OPÉRATION D'AMÉNAGEMENT MÉRIGNAC SOLEIL – MÉRIGNAC (33)

MÉMOIRE EN RÉPONSE DE L'AMÉNAGEUR

AU PROCÈS-VERBAL DE SYNTHÈSE DES OBSERVATIONS DU 13 JUIN 2023

PORTANT SUR LE DOSSIER DE DUP MECDU

Extrait du plan général des travaux porté à l'enquête

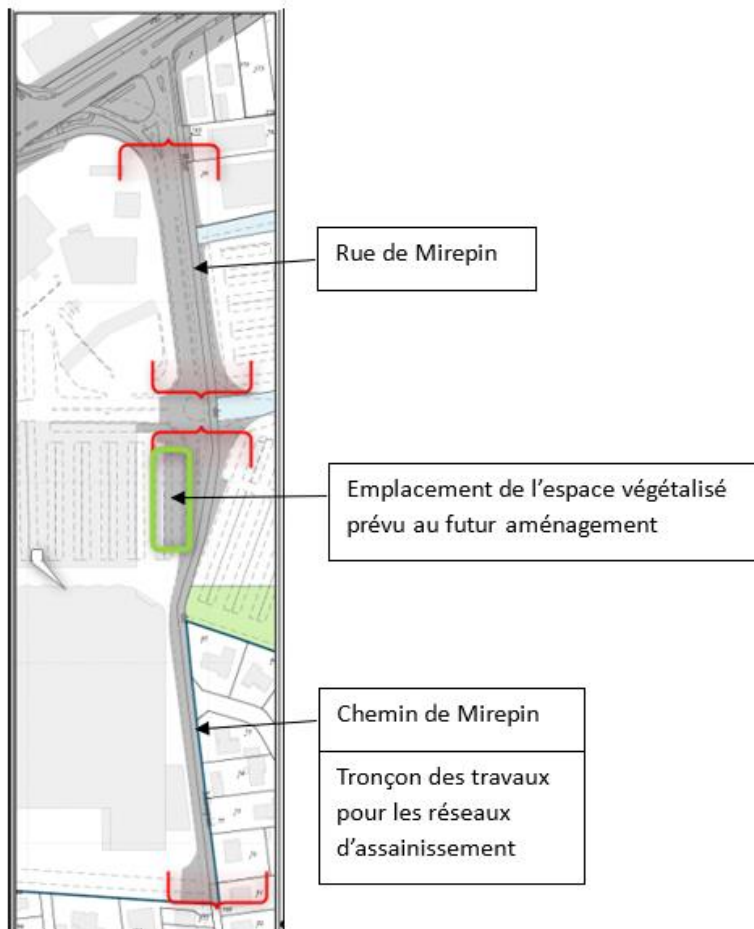
Le déposant souhaite savoir si le chemin de Mirepin va passer dans le domaine public avec création d'une piste cyclable et piétonne en continuité de la rue de Mirepin et si des plantations d'arbres seront prévues le long de la façade de Carrefour. En cas de rétrocession dans le domaine public, le déposant s'interroge sur le devenir de cette voirie en termes d'accès aux parcelles privées et de circulation des poids lourds.

À ce jour, dans le cadre du projet d'aménagement de Mérignac Soleil, des travaux de réseaux et d'aménagement paysager sont programmés sur la rue Mirepin (tronçon entre l'avenue de la Somme et le rond-point d'accès au centre commercial), seuls des travaux de réseaux sont prévus sur le chemin Mirepin (tronçon entre le rond-point d'accès au centre commercial et la barrière de fermeture du chemin à l'arrière du centre commercial) ainsi que le renforcement d'un espace vert existant le long du centre commercial.

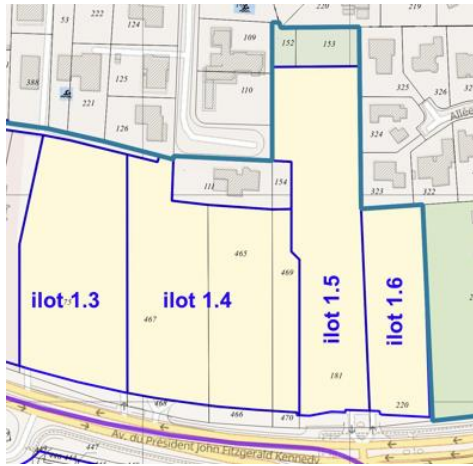
D'autre part, le déposant est défavorable au règlement du zonage UPXX en termes de retrait qu'il juge insuffisant et de hauteur des bâtiments qu'il juge excessive et qui auront pour conséquence la dévalorisation de son bien. La question du dédommagement financier est posée.

Commentaire du commissaire enquêteur : Les limites des zonages ne se superposent pas forcément avec celles du projet. Toutefois, il est demandé à la FAB de justifier la limite Nord du périmètre du projet qui intègre les parcelles du déposant déjà fortement végétalisées et de définir le contenu de la servitude de localisation VX3.

Le maître d'ouvrage se permet de corriger la section cadastrale indiquée par le commissaire-enquêteur. Il s'agit de la section AW et non AV, soit les parcelles AW 111 et AW 154.

Une servitude de localisation VX3 a été inscrite pour la réalisation d'un cheminement doux et planté n'accueillant pas de circulation automobile.

Il est à noter que la MECDU prévoit une bande de « Plantation A Réaliser (PAR) » d'une épaisseur de 25m depuis la limite de fond de parcelle sur toutes les parcelles limitrophes à cette propriété, imposant donc des reculs aux futures constructions. De plus, les hauteurs sont calibrées dans le règlement pour prendre en compte une dégressivité depuis l'avenue Kennedy vers le quartier pavillonnaire au nord.

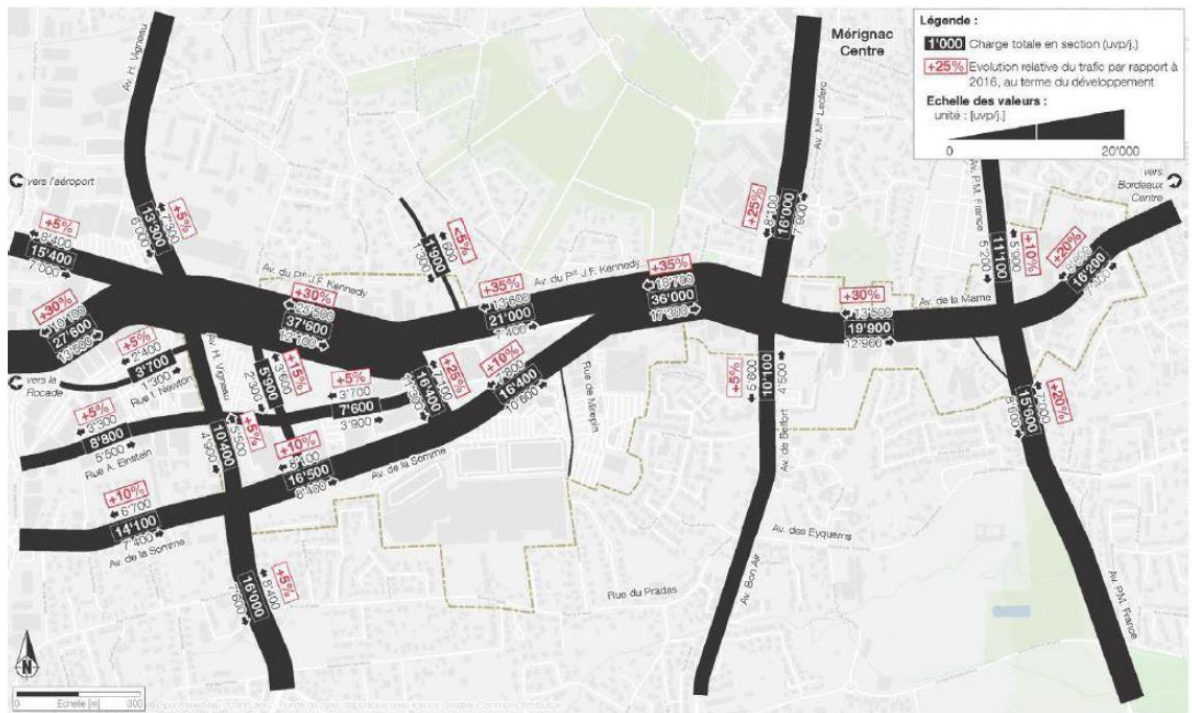
Concernant les perspectives d'évolution de trafic, l'évaluation environnementale de la MECDU p.161 et 162 présente l'étude de déplacements menée par le bureau d'études Transitec d'octobre 2017 comme présenté sur la carte ci-dessous :

La carte laisse apparaître une évolution de trafic entre 2020 et 2035 de l'ordre de 30% à 35% le long de l'avenue Kennedy et de l'ordre de 10% le long de l'avenue de la Somme. Ces valeurs sont très nettement supérieures à celles qui sont prévues dans le dossier « L'évolution du trafic est de moins de 15% à l'heure de pointe du matin (HPM) et de moins de 5% à l'heure de pointe du soir (HPS) ».

La Fab a fondé ces indications sur les données du bureau d'étude TRANSITEC.

- Le texte (données de +15 et 5%) précise l'évaluation des augmentations de trafic moyennes uniquement sur les heures de pointe (matin et soir) illustrés par le schéma ci-dessous (étude Transitec). Pour précision, le cordon représente les flux entrants et sortants dans le périmètre de projet.
